Prot. n. 1429/INV/288/5/05
Roma, 20 luglio 2005

Oggetto: inconveniente grave occorso al velivolo BE36 marche N767MC, in data 15.6.2005, sull'aeroporto di Milano Linate. Raccomandazione di sicurezza n. ANSV-5/288-05/1/I/05.

Prot. 1917/INV/443/5/05
Roma, 6 settembre 2005

Oggetto: ATR-72, marche di immatricolazione TS-LBB. Incidente occorso il 6 agosto 2005 al largo dell'aeroporto di Palermo.

Fuel Quantity Indicator ATR-42

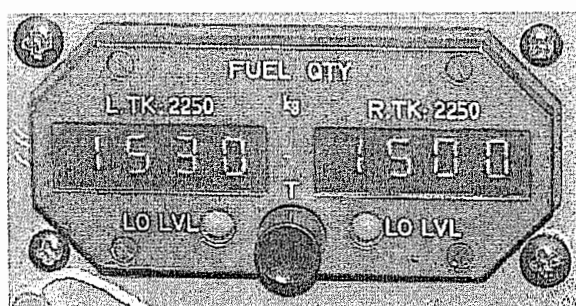
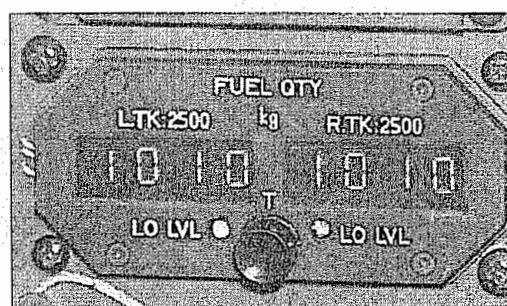
Dall'esame della documentazione disponibile e dalle ispezioni condotte sul relitto, si è rilevato che il pannello che indica la quantità di carburante contenuta nei serbatoi alari (Fuel Quantity Indicator

– FQI), installato nella cabina di pilotaggio dell'ATR-72 TS-LBB, era del tipo destinato agli aeromobili ATR-42, prodotto dalla Intertechnique, e avente P/N 749-158.

Il FQI elabora il segnale proveniente dai sensori capacitivi installati nei serbatoi alari in funzione di un algoritmo caratteristico per ciascun tipo di velivolo, dipendente dalla forma dei serbatoi, dalla loro dimensione e dal numero delle sonde. I serbatoi alari dei velivoli ATR-42 e ATR-72 sono diversi in termini di capacità massima, di forma, numero e posizione delle sonde capacitive; conseguentemente, i FQI tipo ATR-42 e tipo ATR-72 utilizzano algoritmi diversi e non sono intercambiabili (vedasi grafico allegato).

Ciò nonostante, i FQI tipo ATR-42 e ATR-72 sono identici sia dal punto di vista dimensionale che di installazione; pertanto, un FQI tipo ATR-42 può essere erroneamente installato su un velivolo ATR-72 e viceversa. L'unica differenza visibile tra i due FQI è rappresentata da una scritta di colore bianco di piccole dimensioni indicante la quantità di carburante massima per serbatoio alare, riportata sul frontalino dello strumento, pari a "2500" per il FQI tipo ATR-72 e "2250" per il tipo ATR-42.

1. **Verificare che sulla flotta ATR-72 e ATR-42 siano installati Fuel Quantity Indicator del tipo previsto per il tipo di aeromobile.**
(ANSV-6/443-05/1/A/05).
2. **Considerare la possibilità di effettuare una modifica installativa in grado di prevenire il montaggio di FQI non appropriati.**
(ANSV-7/443-05/2/A/05).

Refuelling tests aircraft ATR-72

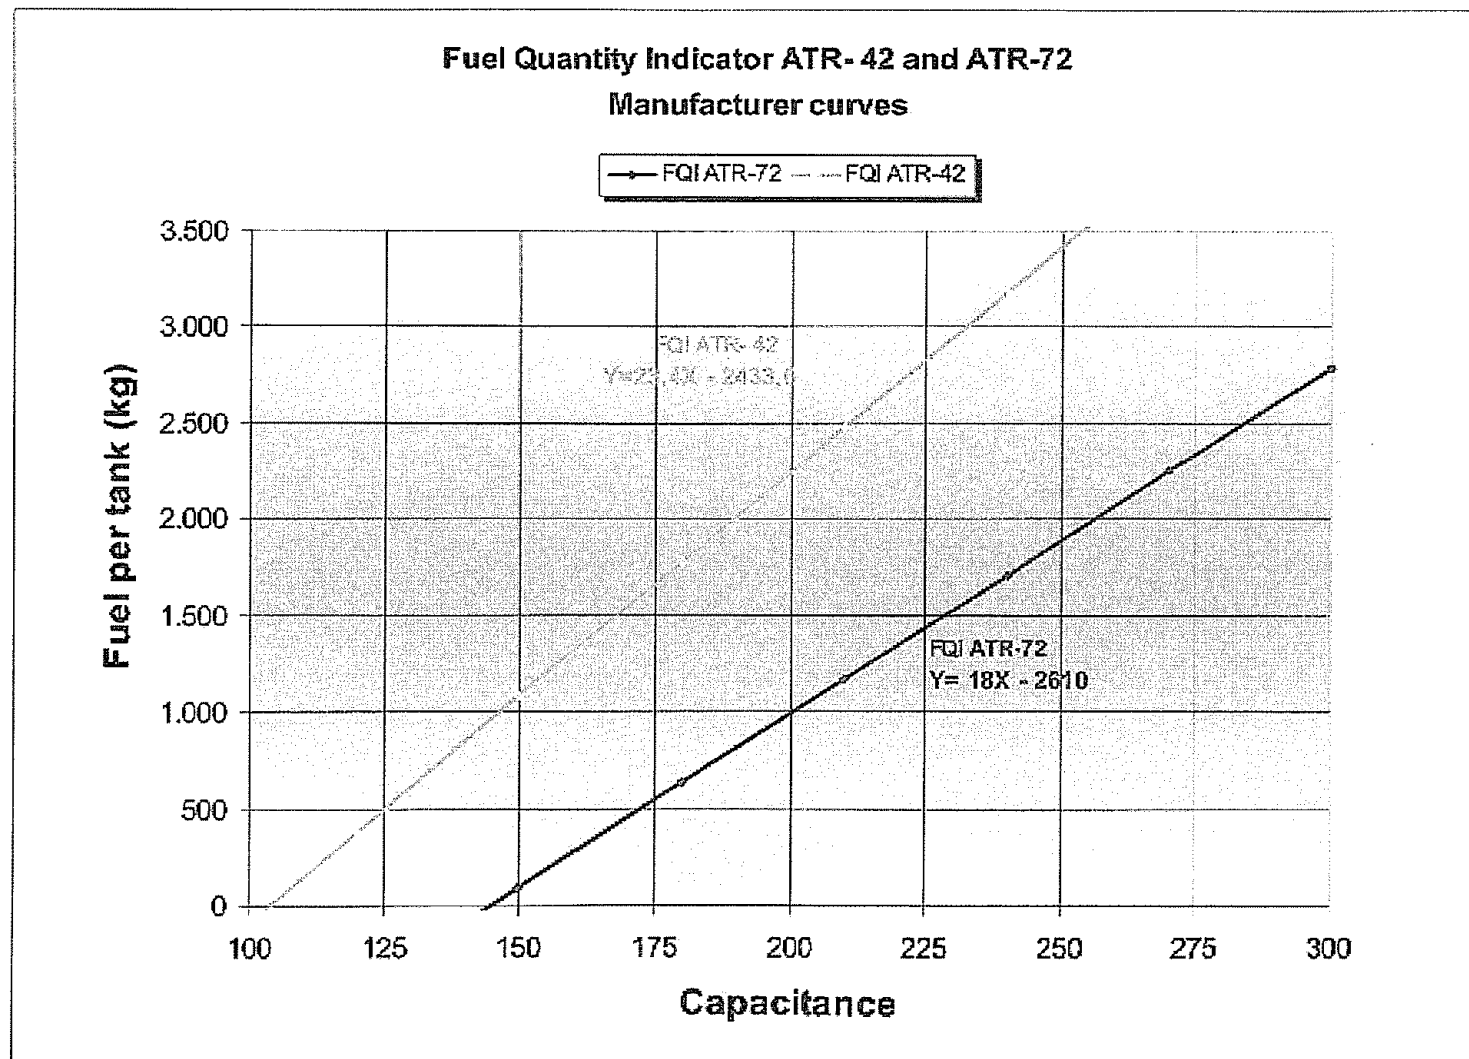
In particolare, per alcuni valori di carburante imbarcato nei serbatoi di un ATR-72, è stata rilevata l'indicazione in cabina utilizzando sia il FQI tipo ATR-72 che un FQI tipo ATR-42.

I risultati delle prove hanno evidenziato che un FQI ATR-42 installato su un velivolo ATR-72 induce un errore non conservativo (viene cioè indicato un valore di carburante a bordo superiore a quello effettivamente presente) linearmente crescente con la quantità imbarcata e comunque non inferiore a 900 kg per serbatoio. In altre parole, per carburante a bordo pari a zero, lo strumento ATR-42 indica la presenza di 900 kg per ciascun serbatoio (cioè la quantità totale di carburante a bordo indicato dal FQI è pari o superiore a 1800 kg – vedasi grafico in allegato).
